RELATÓRIO DE VISTORIA

Identificação: DFCR-RSM-RV-048-2023	Data da Vistoria: 26/05/2023 Data do Relatório SEPAR/DFCR: 29/05/2023
Identificação do Contrato: CONTRATO SELT Nº 20/2021 – EDITAL CRI nº 0001/2020	
Objeto do Contrato: Concessão da infraestrutura de transporte do trecho da RSC-287, trecho Tabai – Santa Maria (km 28,03 ao km 232,54)	
Concessionária: Rota de Santa Maria - RSM	
Assunto: Vistoria Técnica Rotineira em Campo

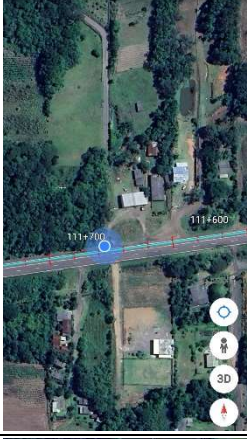
ID	Localização	Registro Fotográfico	Constatação	km (aproximado)	Sentido	Prazo de correção (PER)
01			Panela Item 3.1.1 do PER	105+630	Oeste	24 horas
02			Panela Item 3.1.1 do PER	110+420	Oeste	24 horas
03			Panela Item 3.1.1 do PER	110+430	Oeste	24 horas
